7 次申請における工事の方法の水平展開

インターロック及び警報の機能に関する確認について

漏水IL動作再整理結果

名称	付属設備 溢水源供給停止設備 漏水インターロック系統図
図番	図リ制-3 (9/14)
加工棟 成型工場

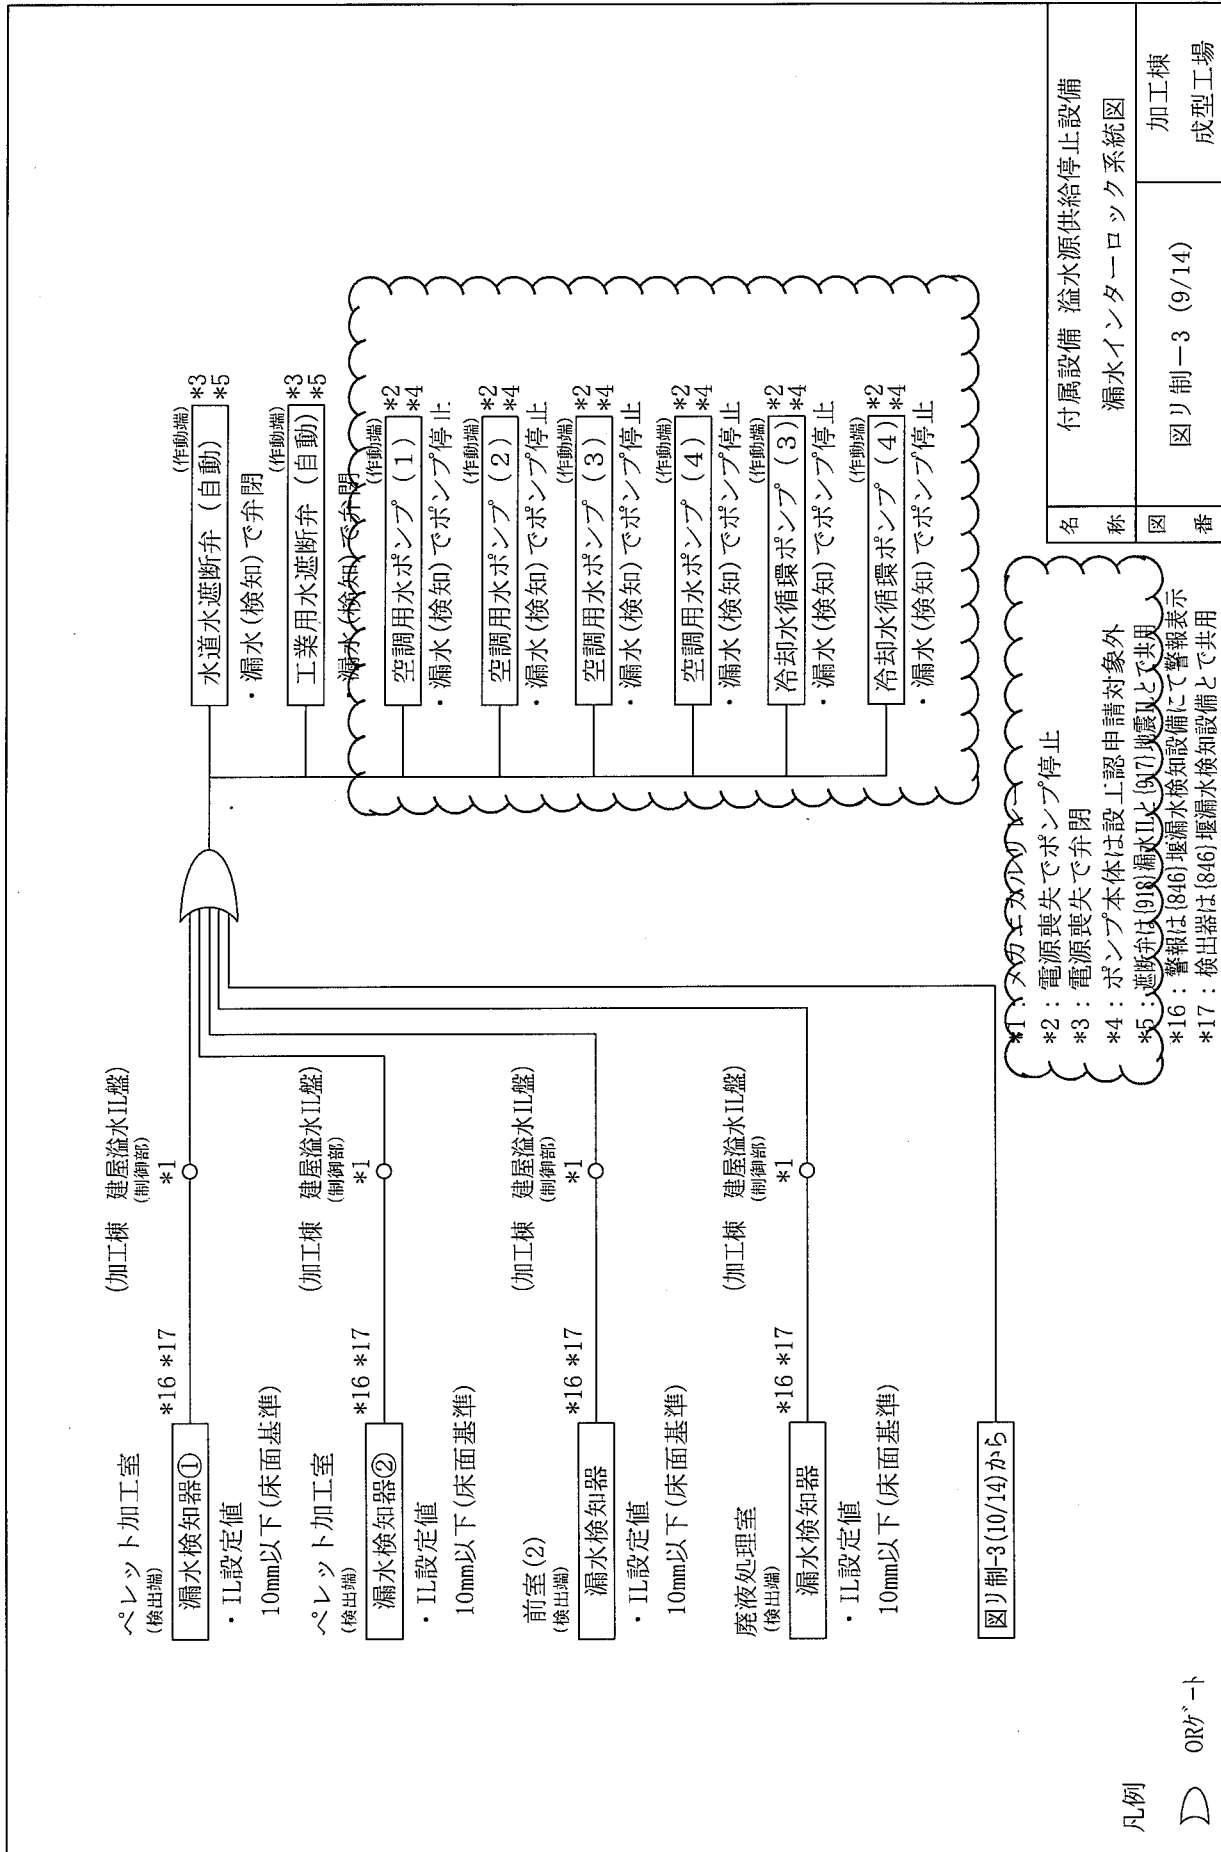
対象	事象
図リ系-3(2/5) 図リ制-3(6,7,8,9,10/14)	加工棟成型工場、工場棟成型工場の漏水ILで冷却水停止
図リ系-3(4/5)	加工棟成型工場、工場棟成型工場への空調用水の供給元の記載間違い(動力棟ではなく、単独(閉ループ)で供給)
図リ制-3(9,10/14)	加工棟成型工場の漏水ILで空調用水ポンプ停止
図リ制-3(12/14)	第1廃棄物処理所の漏水検知ILで工業用水停止
図リ制-3(13,14/14)	第2廃棄物処理所、シリンダ洗浄棟の漏水検知ILで水道水停止

No.	建屋	フロア	部屋	漏水防護区画番号	検出端 (漏水検出器) (7次 図リ配-2)	溢水源 & IL作動端(●は、今回の再整理で修正する箇所)										IL系統図申請番号	IL区分エリア ¹		
						工業用水 配管 ² IL ^{4,5}	水道水 配管 ² IL ^{4,5}	冷却水 配管 ² IL ⁴	純水 配管 ² IL ⁴	アンモニア水 配管 ² IL ⁴	空調用水 配管 ^{2,3} IL ⁴								
1	工場棟転換工場	1F	原料倉庫	1	○	○	○	○	○	○	○	○	○	○	○	図リ制-3(1/14)	A		
			転換加工室			○	○	○	○	○	○	○	○	○	○			○	
			付帯設備室			○	○	○	○	○	○	○	○	○	○			○	○
			除染室(2)			○	○	○	○	○	○	○	○	○	○			○	○
			通路(1)			○	○	○	○	○	○	○	○	○	○			○	○
			分析室			○	○	○	○	○	○	○	○	○	○			○	○
2	工場棟転換工場	2F	2F機械室	9-1	○	-	-	-	-	-	-	-	-	-	○	B			
		3F	3Fファイルタ室	9-2	○	-	-	-	-	-	-	-	-	-	○				
3	工場棟成型工場	1F	ベレット加工室	3	○	○	○	○	○	○	○	○	○	○	○	図リ制-3(6/14)	C		
			燃料棒溶接室			○	○	○	○	○	○	○	○	○	○			○	
			廃棄物一時貯蔵所			○	○	○	○	○	○	○	○	○	○			○	○
			洗濯室			○	○	○	○	○	○	○	○	○	○			○	○
			更衣室(1)			○	○	○	○	○	○	○	○	○	○			○	○
			通路(3)			○	○	○	○	○	○	○	○	○	○			○	○
4	工場棟成型工場	2F	2F機械室	10-1	○	○	○	○	○	○	○	○	○	○	○	D			
		3F	3F機械室	10-2	○	○	○	○	○	○	○	○	○	○	○				
5	加工棟成型工場	1F	ベレット加工室	5	○	○	○	○	○	○	○	○	○	○	○	図リ制-3(9/14)	E
